WYJAŚNIENIA TREŚCI SPECYFIKACJI ISTOTNYCH WARUNKÓW ZAMÓWIENIA

Dot. „Dostawa sprzęgu tramwajowego i dysku sprężystego używanego w tramwajach typu N8C”.

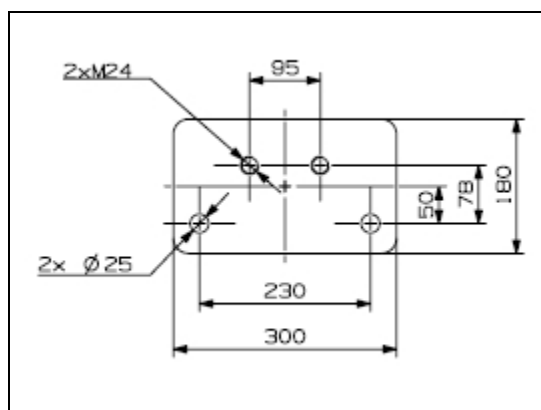
Prosimy o podanie wymiarów otworów oraz ich rozstawu w płycie montażowej wieszaka sprzęgu, w przypadku gdy postępowanie przetargowe dotyczy dostaw sprzęgu razem

z wieszakiem sprzęgu.

Wymiary otworów oraz ich rozstaw w płycie montażowej wieszaka sprzęgu zostały przedstawione na załączonej grafice.
